ИЗВЕЩЕНИЕ СУДОВОДИТЕЛЯМ
ПО ИЗМЕНЕНИЯМ НАВИГАЦИОННЫХ КАРТ № 4-2026
30.09.2026

Карта Иркутского водохранилища от Иркутской ГЭС до истока реки Ангара

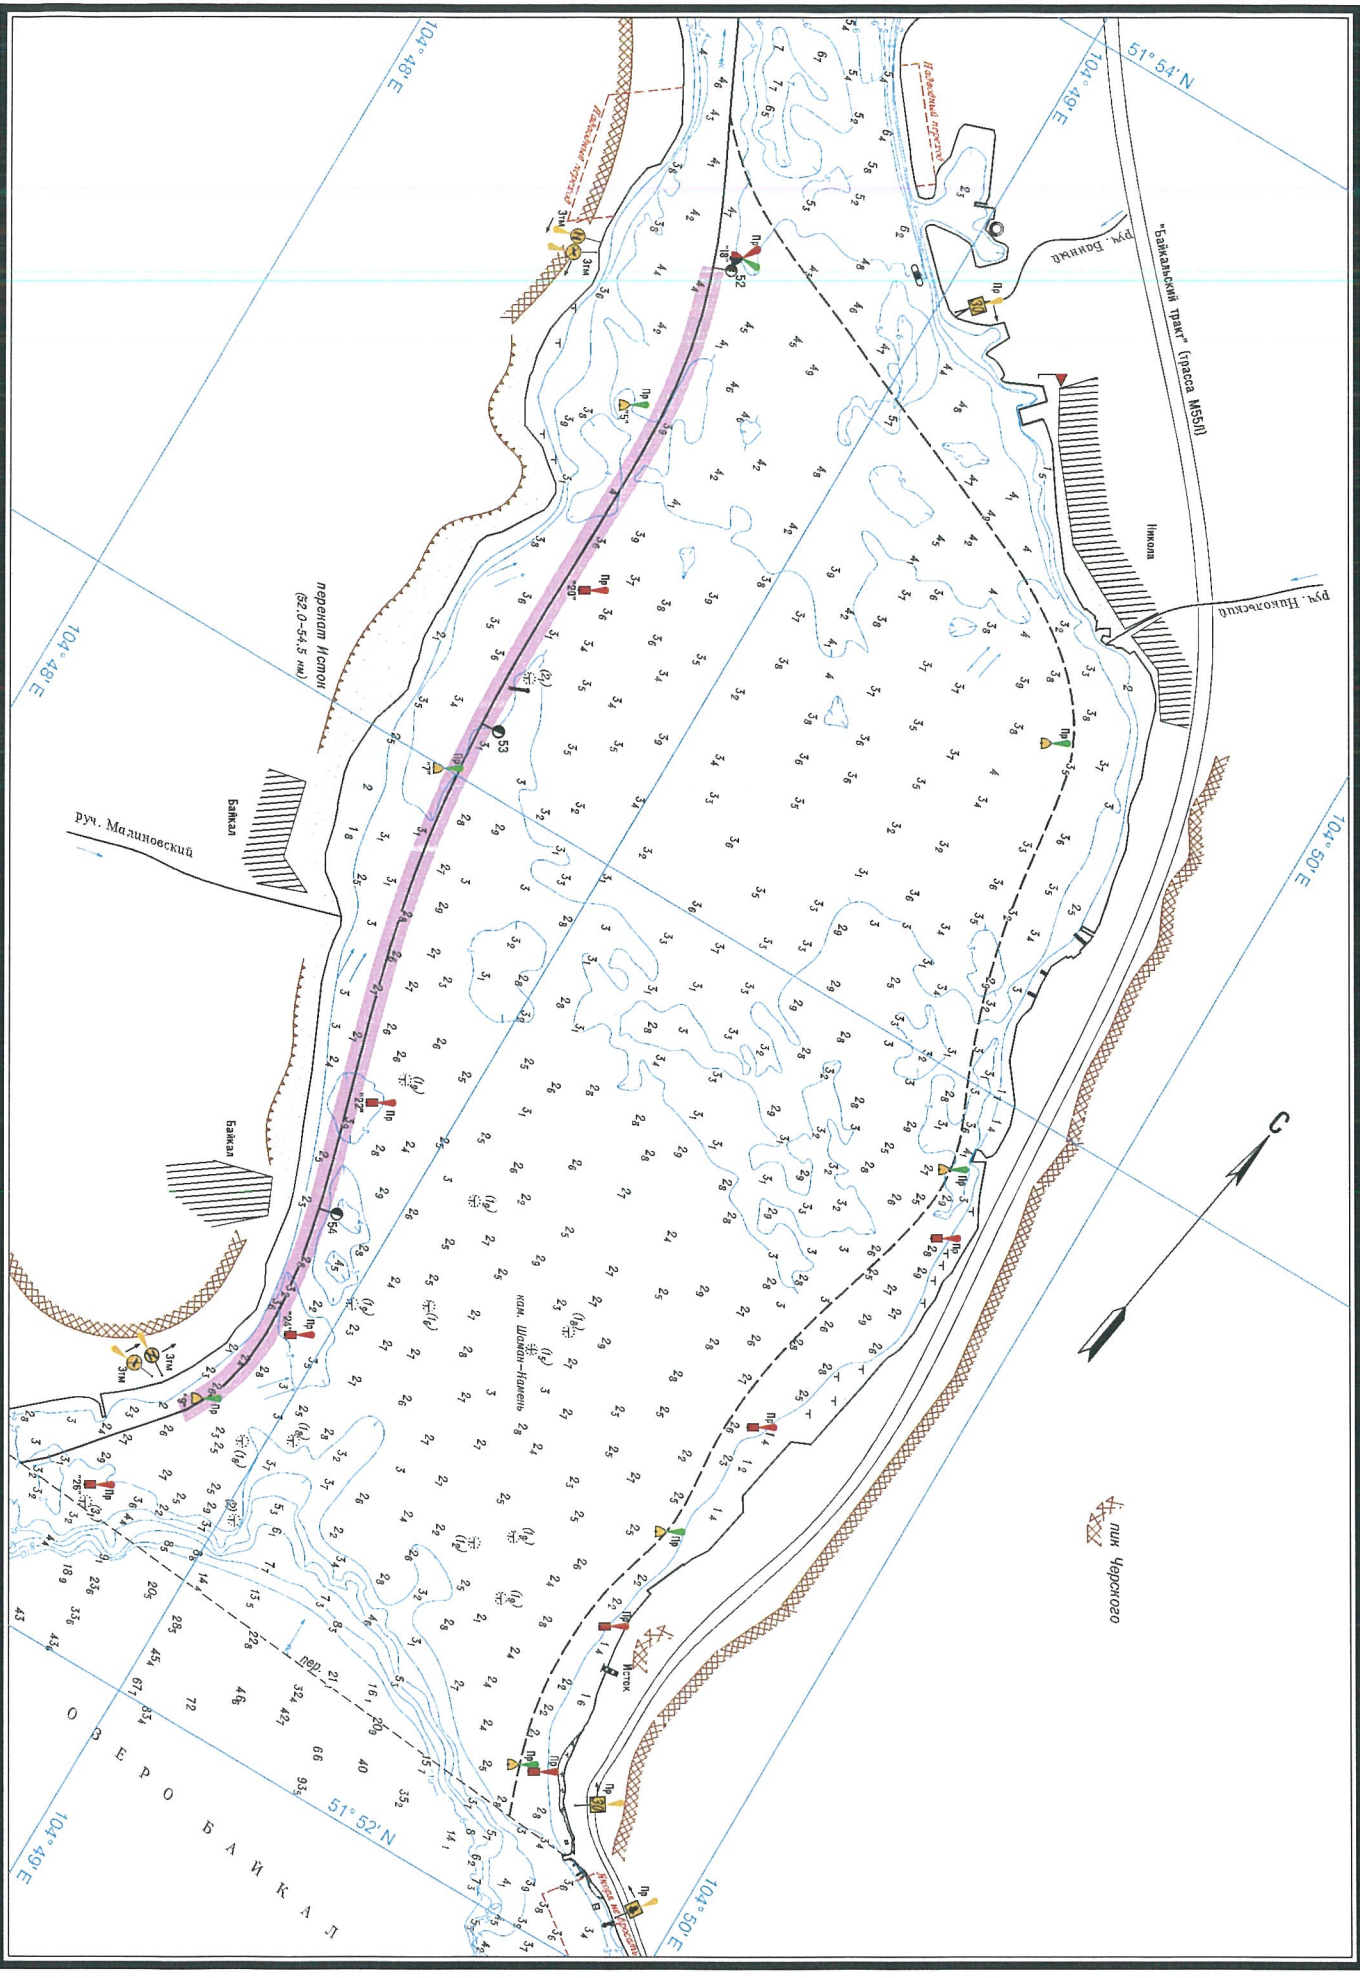
№ п/п	Лист	Место, км	Изменить, внести	Схема, вклейка, текст
1	6, 6-А, 6-В	52,0 – 54,8	На Иркутском водохранилище, в дополнительном судовом ходу, правом, переката Исток, на 52,0 км и 54,8 км установлены знаки «Скорость ограничена!» ограничивающие скорость движения судов не более 30 км/час. Нанести знаки с координатами Знак №1 51°52'08,283" 104°49'45,254" Знак №2 51°53'40,737" 104°49'01,572"	Схема 1
